Analyse de la sécurité sur le réseau routier de la Commune de Jalhay réalisée par le CCCAînés

L'ensemble de cette analyse a été étudiée par le chef des travaux de la commune.

Les réponses sont encadrées en vert dans ce rapport.

1.4. Carrefour av. L. Legras et av. J. Jongen

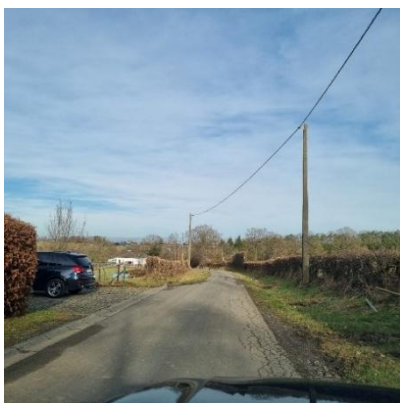
Pour plus de cohérence dans ce carrefour, ne faudrait-il pas installer un panneau B17 côté Wayai ?

<- Fait

1.8. Rue Moulin Dison

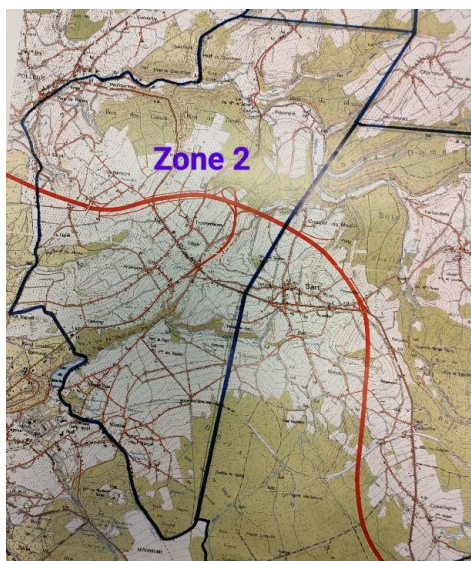
Virage dangereux non signalé.

Sur le pont une barrière provisoire sert de garde-corps mais peu efficace en terme de sécurité.

Cette situation est hautement accidentogène.

Le garde de corps a été réinstallé

2.1. N 640. Qui relie POLLEUR – TIEGE - SART-LEZ-SPA - COCKAIFAGNE

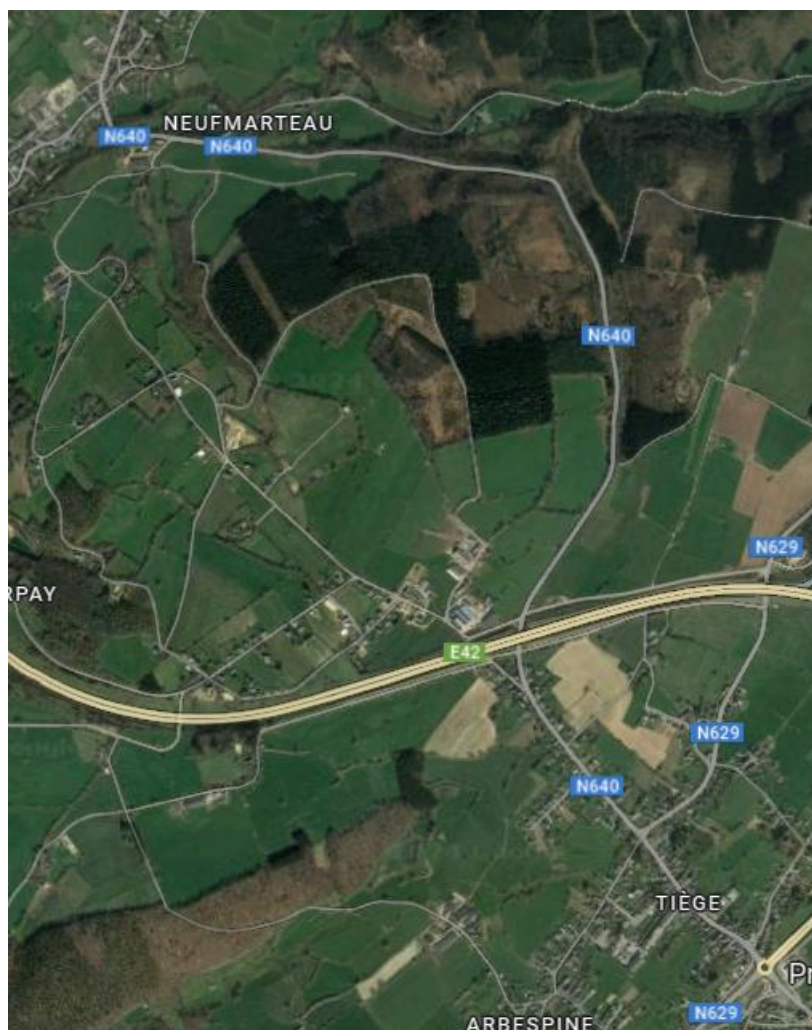
Un petit bémol dans le sens de la montée, à hauteur du virage serré à droite (bien signalé également) Il y a un FOSSE intérieur non signalé qui pourrait surprendre le conducteur.

Cela a été signalé au SPW

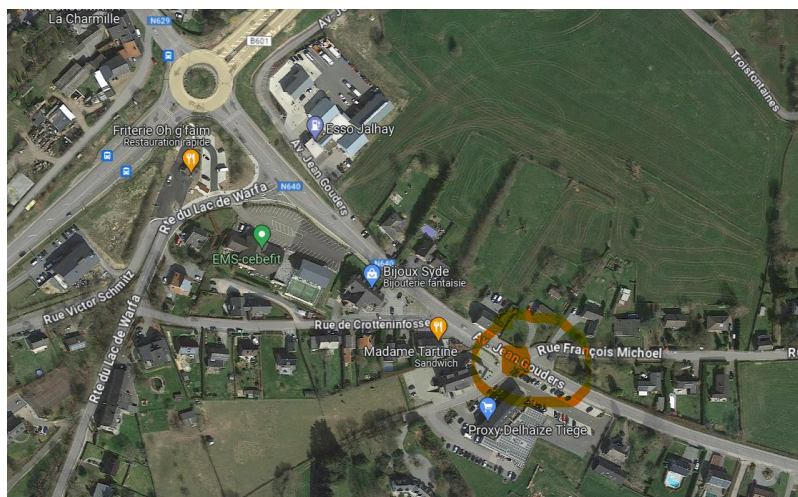
De nombreuses nouvelles constructions, un Supermarché DELHAIZE, un cimetière, sortie du Parking DELHAIZE Traffic Intense sans Passage Protégés pour les Piétons, une vitesse 70 Kms trop élevée et la sortie du Parking sans STOP signalé et tracé sur le sol !!!

- A hauteur de la sortie de le rue François Michoel un signal STOP sur le sol

et la mise en place d'un MIROIR (sur pied et visible) pour faciliter la vue des véhicules qui arrivent de SART (aide à la conduite). (Photo 1)

Un passage piétons correctement signalé et bien éclairé serait nécessaire, ainsi qu'à hauteur du cimetière. (Photo 2)

Analyse du service non justifié, c'est le SPW qui est compétent

Le miroir a été installé

Nous ne sommes pas en zone 50, donc un passage piéton n'est pas autorisé par le SPW

Direction Sart et après le cimetière

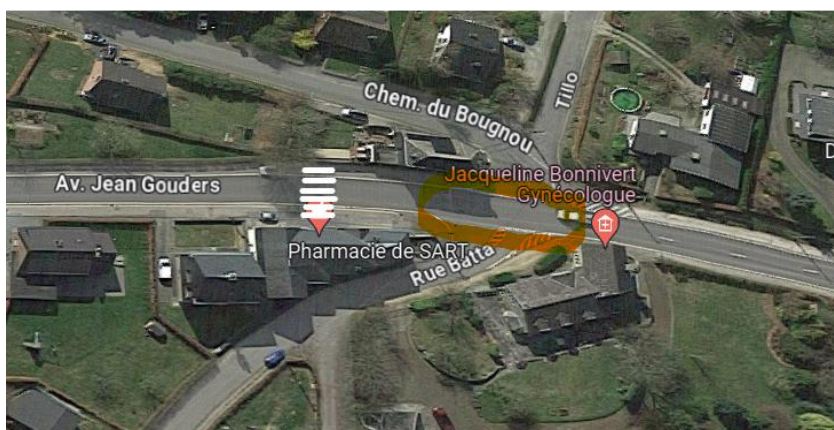
Pour les conducteurs qui sortent de la rue Batta soit pour s'engager à droite vers Tiège ou retourner vers le Carrefour de SART (à la Boucherie), la visibilité à gauche est très réduite, aussi à cet endroit il serait nécessaire de placer un Miroir de l'autre côté pour faciliter la vue en arrière.

Installation du miroir en cours

Photo 7 (les 2 sorties sont mentionnées par les flèches)

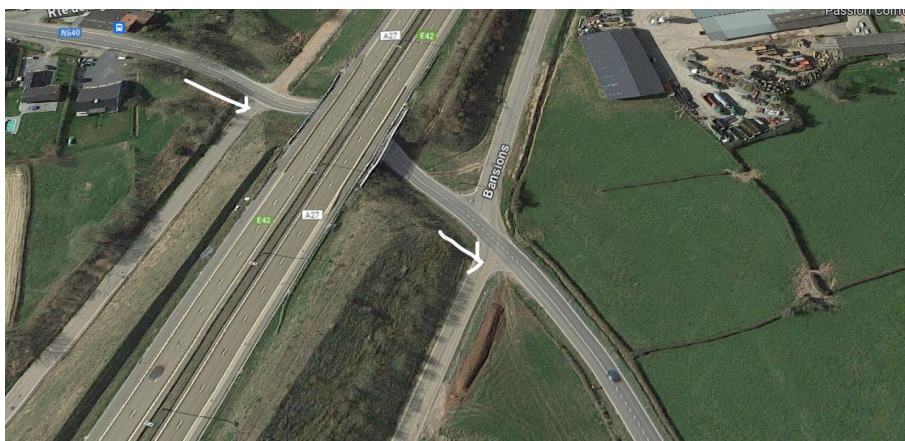
Ces deux sorties demanderaient également un miroir **En cours** en face pour augmenter la visibilité sur l'arrivée des véhicules qui débouchent à vitesse rapide de Tiège.

Photo 5, Sortie 1 (aucune visibilité de gauche ou de droite)

Photo 6, sortie 2 (pareil aucune visibilité venant de gauche ou de droite)

Placement miroir en cours

Vue du « carrefour en X » au pied de la descente Pichounette et accès vers le Croix Brognard ! Carrefour dangereux pour ceux tournent. Un îlot serait un moyen d'éviter un accident (Photo

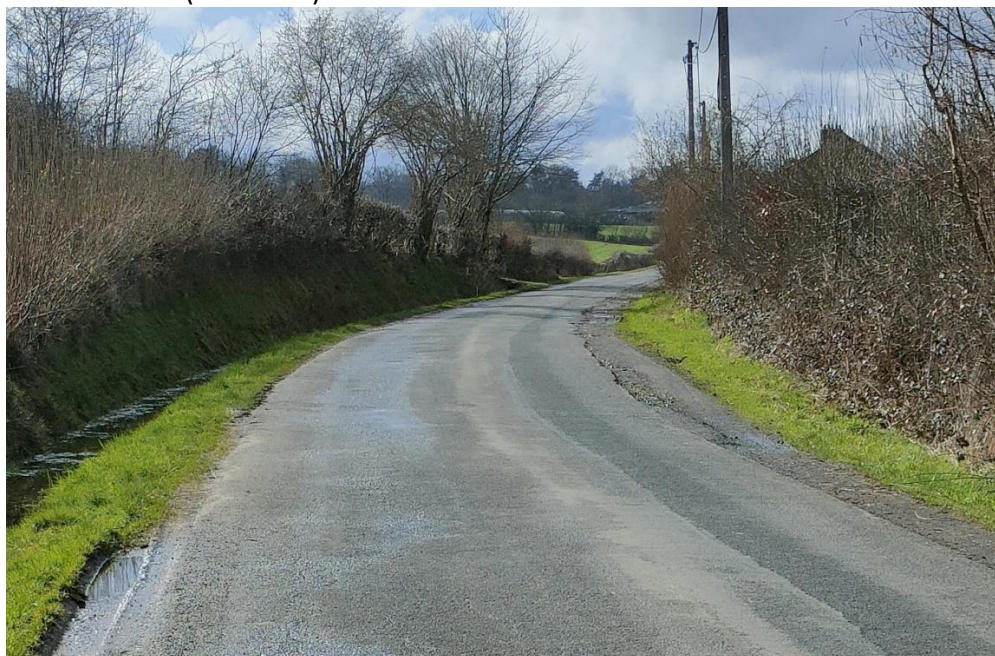
Car ce carrefour est à longueur de journée traverser pour des Véhicules (tracteurs) avec des Remorques Citernes Beaucoup trop large !!!!! Et trop lourd (plus de 30 T)
C'est certainement un endroit très dangereux. Par le rapport de poids et de volume.

Cette route de la Croix Brognard devrait être mise en circulation locale et limitée à 5 T. max. D'autant plus que le passage des véhicules > 5 T. est inadapté à cet endroit et que ceux-ci ont la possibilité de passer par Balmoral.

11) Placement d'un îlot en plastique, à l'étude au service des travaux

Si on voulait limiter à 5T (excepté charroi agricole) il faudrait une ordonnance de Mme Docteur(division spw mobilité infrastructure)

La route située Haut-Balmoral reliant l'axe principal de BALMORAL (N629) et la Route Lac de WARFAA est très dangereuse. (Photo 13)

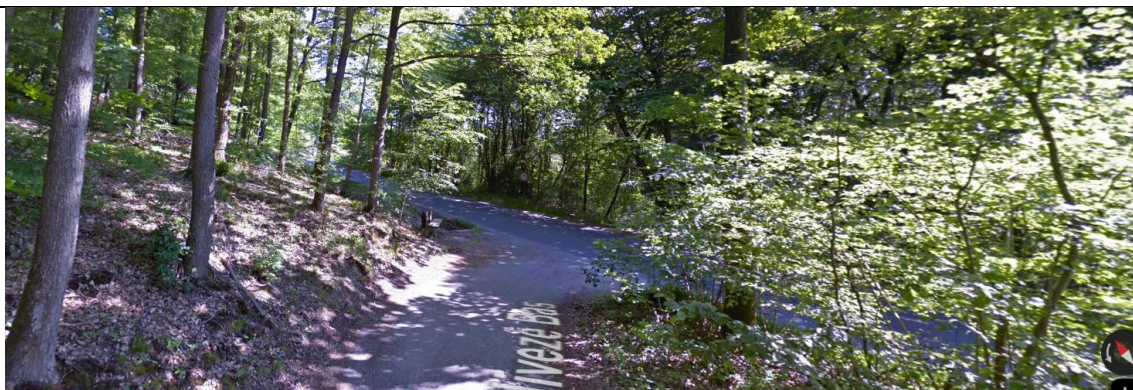
Il faudrait un marquage au sol pour attirer l'attention sur la présence d'une route

- il n'y a aucune visibilité sur l'arrivée d'un véhicule qui débouche de Warfaa (Photo 12).

Une ligne « blanche » centrale serait nécessaire sur cette route

Il y a déjà un dispositif (provisoire ?) des panneaux qui limitent la vitesse à 50 kms/h et incompris des usagers. Un aménagement de l'accotement serait à prévoir (Photo 13).

Un panneau céder le passage (B17) a été réinstallé

Une demande sera réalisée par le service des Travaux à la prochaine préparation du budget 2026

Route du Lac de WARFA. À hauteur du pont, le passage de ce pont est très dangereux
(souvent des usagers se heurtent au niveau des rétroviseurs)

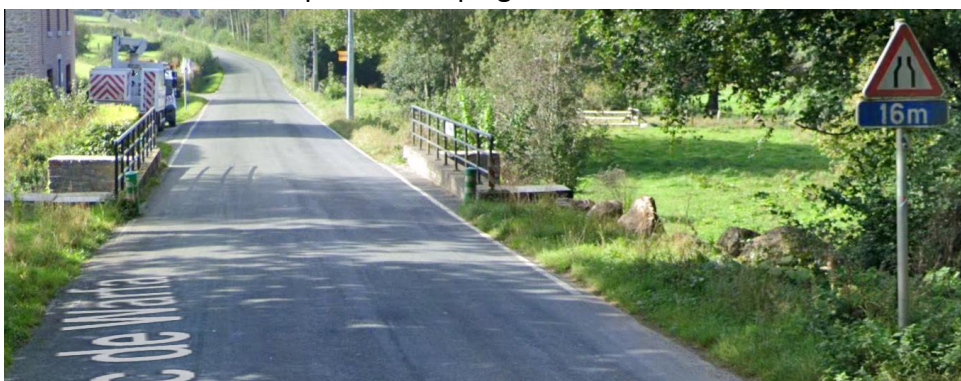
Lors de sa réfection, la largeur de la route a été rétrécie

Le croisement des véhicules (surtout pour camions, bus et charrois agricoles) à cet endroit est délicat et des cônes verts (faible durée de vie) ont d'ailleurs été installés

Un marquage au sol « thermocollé » pour route étroite (voir modèle en annexe) Signalez

l'étroitesse de la route par un marquage « rétroréfléchissant » visible de Jour comme de nuit.

Liaison en Y Wayai – Stockay. Un carrefour très large (trop) **Le miroir est installé**

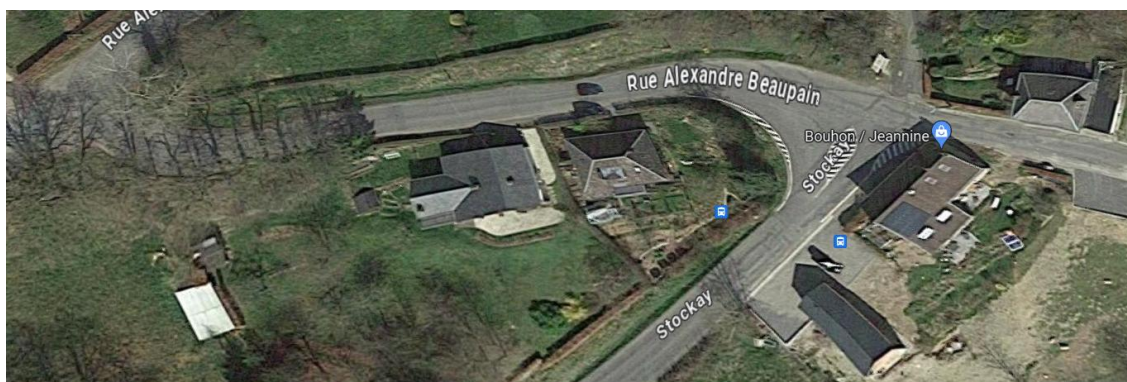
La route venant du Wayai est peu visible pour les usagers qui vont vers Sart!

Cet endroit mériterait un îlot central de ralentissement, car le marquage au sol n'empêche pas les conducteurs pressés de couper le garage, et au moins d'un miroir pour voir la route de droite en provenance de Wayai.

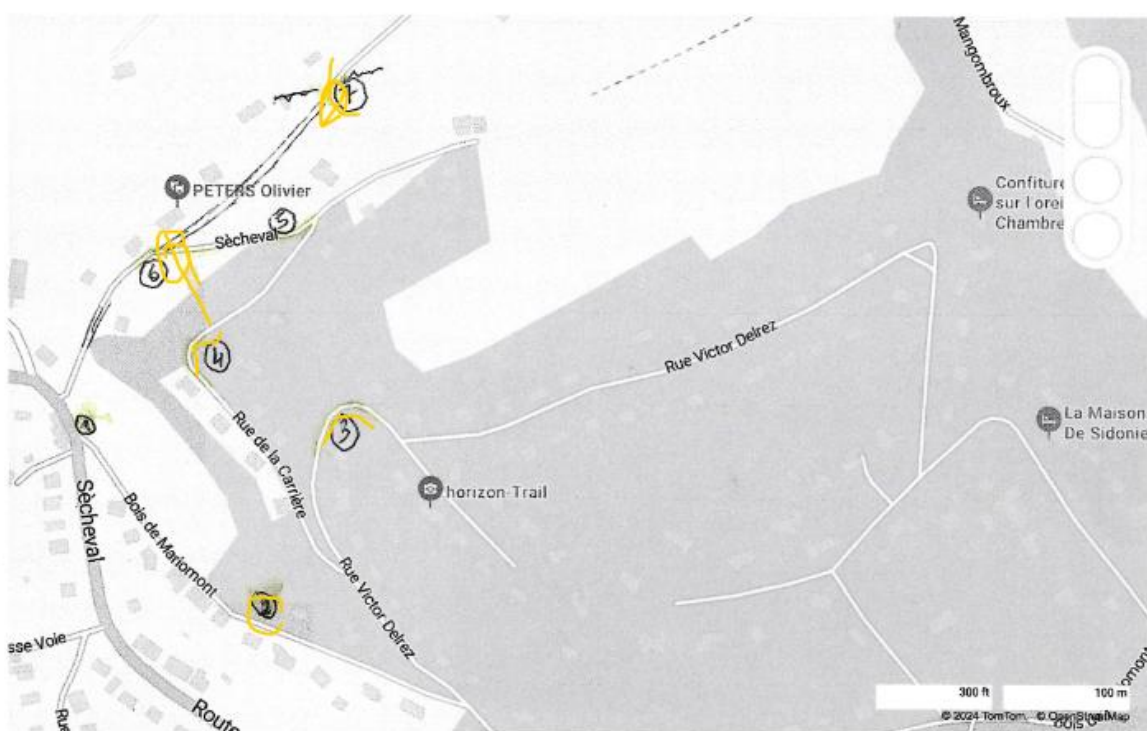
- 1) bas du Bois de Mariomont : poteau plié et panneau de signalement (triangle) a disparu
- 2) poteau destiné au radar (qui n'est plus mis)
- 3) r V Delrez : virage très serré ou des accrochages ont parfois lieu
- 4) r de la Carrière : virage à angle droit ou difficile de croiser un camion, camionnette
- 5) rue Secheval : route étroite ou impossible de se croiser
- 6) bas de de cette rue : malgré la priorité de droite, les voitures venant du carrefour Sécheval brûlent cette priorité. Miroir à installer
- 7) en montant vers la rue de Mariomont : rétrécissement. soit laver la flèche bleu ou remettre un nouveau panneau.
